**Enquête publique « SEE DE CHAISEAU - Charnizay et Le Petit-Pressigny - projet de parc éolien »**

**Informations à l'attention de la Commission d'enquête**

Tours, le 16 mars 2022

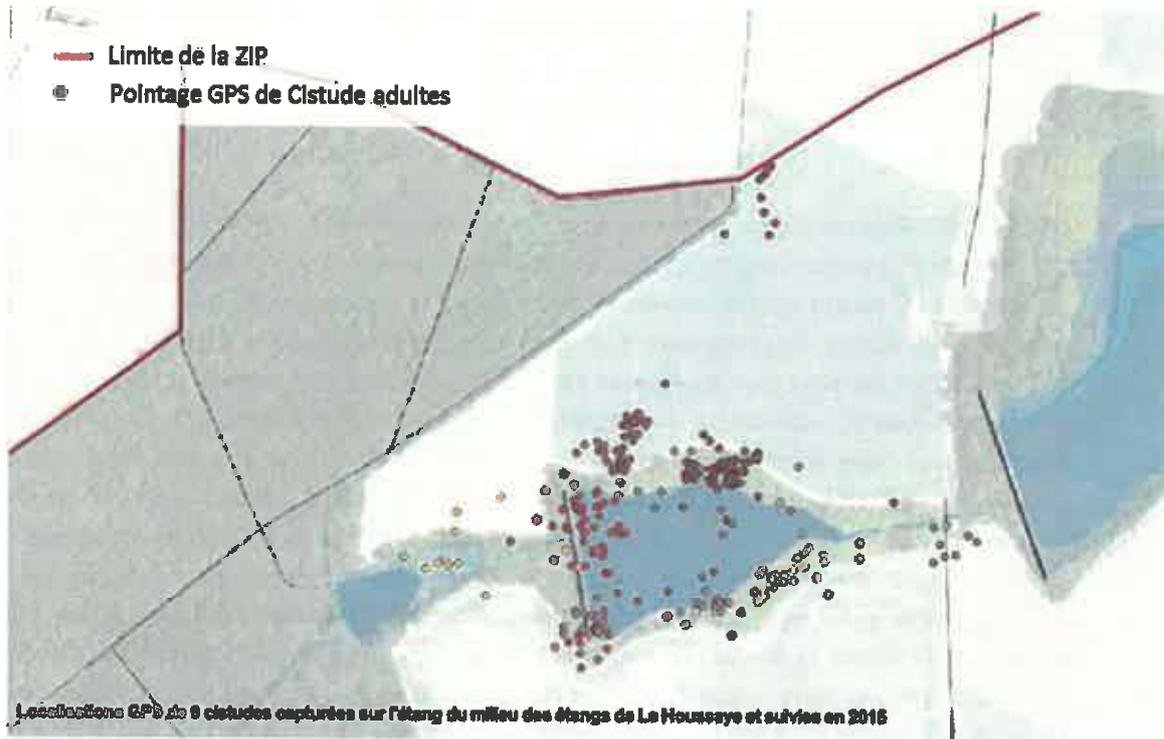
Notons enfin qu'un autre projet éolien (Projet de Parc éolien du Petit-Pressigny porté par WindVision) prévoyait d'implanter 2 à 3 éoliennes à cet endroit précis. L'étude d'impact écologique menée dans ce cadre par le bureau d'étude Ecosphère pour WindVision en 2019 avait conclu que :

*« ...le noyau ouest [celui correspondant à l'actuel projet du Chaiseau] a été retiré, et aucune éolienne ne sera implantée à l'est de la RD 50 pour la sauvegarde du corridor identifiée entre les forêts de Preuilley et de Sainte-Jullite, traversant les étangs de la Houssaye et du Chaiseau, notamment pour la Cigogne noire ».*

Aucun changement n'étant intervenu entre juin 2019 et février 2021 sur ce secteur, comment expliquer que pour le Bureau d'étude Ecosphère il n'est pas souhaitable d'implanter, ne serait-ce qu'une seule éolienne à cet endroit-là en 2019 et que le bureau d'étude Calidris ne voit pas de problème quant à lui à en installer sept ?
